MATRIZ DE COMENTARIOS

PROYECTO DE RESOLUCION VICEMINISTERIAL QUE APRUEBA LA CANALIZACIÓN DE LAS BANDAS 899 – 915 MHz y 944 – 960 MHz EN LIMA Y CALLAO, 902 – 915 MHz Y 947 - 960 MHz EN EL RESTO DEL PAÍS Y MODIFICA LA CANALIZACIÓN DE LA BANDA 305 – 322 MHz

(Publicada en el Diario Oficial El Peruano, el 21 de abril de 2011)

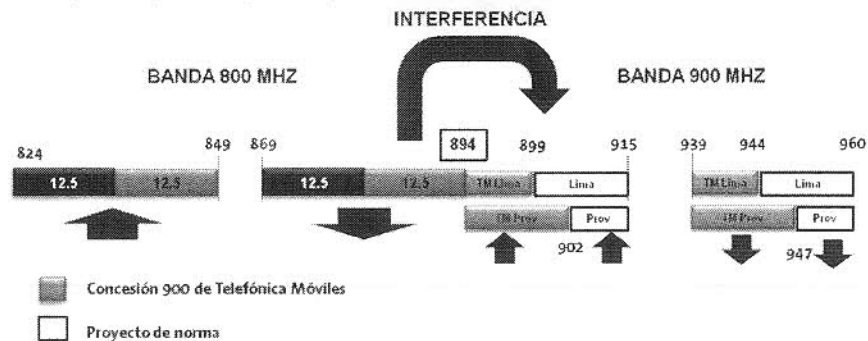
El presente artículo pretende canalizar, para un despliegue masivo de telefonía móvil, una banda utilizada mayormente en Europa (Banda 900 MHz); en una zona, donde se ha adoptado por varios años la canalización Americana (Banda de 800 MHz).

Esta situación, trae como consecuencia la probable interferencia entre las bandas de 800 MHz (Downlink) y 900 MHz (Uplink) de telefonía móvil debido a la proximidad que presenta dichas bandas. En general los estándares GSM dejan una separación de por lo menos 25 MHz entre una banda downlink y otra up link para evitar este tipo de interferencia.

En el siguiente gráfico se puede apreciar lo indicado anteriormente:

En relación al comentario efectuado, manifestamos que no es exacto, dado que la Banda 900 MHz no sólo es utilizada en Europa para la prestación de servicios móviles, sino también en varios países de la región America, tales como Brasil, República Dominicana, El Salvador, Venezuela.

Respecto a la probable interferencia entre las bandas 800MHz y 900MHz que refiere la empresa, señalamos que la propuesta de canalización de la Banda 900 MHz no conllevaría a potenciales problemas de interferencias por las siguientes razones:

- a. La Unión Internacional de Telecomunicaciones (Rec. UIT-R M.1036-3) recomienda las disposiciones de frecuencias en la banda 806-960 MHz, teniendo en cuenta los sistemas de telefonía móvil públicos existentes. En ese sentido, refiere que las bandas de frecuencias de subida y bajada cuenten con una separación dúplex<sup>1</sup> de 45 MHz y con una separación central<sup>2</sup> de 10 MHz (880-915 MHz/ 925-960 MHz).

En dicho contexto, el Plan Nacional de Atribución de Frecuencias -PNAF así como la pre-publicación de la norma de canalización, prevén una separación central de 24 MHz (894-915 MHz / 939-960 MHz) y una separación dúplex de 45 MHz (894-915 MHz/ 939-960 MHz). Como se puede observar, la separación central de 24 MHz es superior al ancho de banda recomendado por la UIT y la separación dúplex coincide con el valor de UIT, por lo que no conllevaría a problemas de interferencias entre las bandas inferior (downlink) y superior (uplink).

De lo expuesto, la Comisión Multisectorial del PNAF considera que no resulta necesario el establecimiento de bandas de guarda para la operación en las bandas 899-915 MHz/944-960 MHz en Lima y Callao y de las bandas 902-915 MHz/947-960 MHz en provincias. En tal sentido, se adopta la canalización tal como fue propuesta en el proyecto de resolución viceministerial publicado
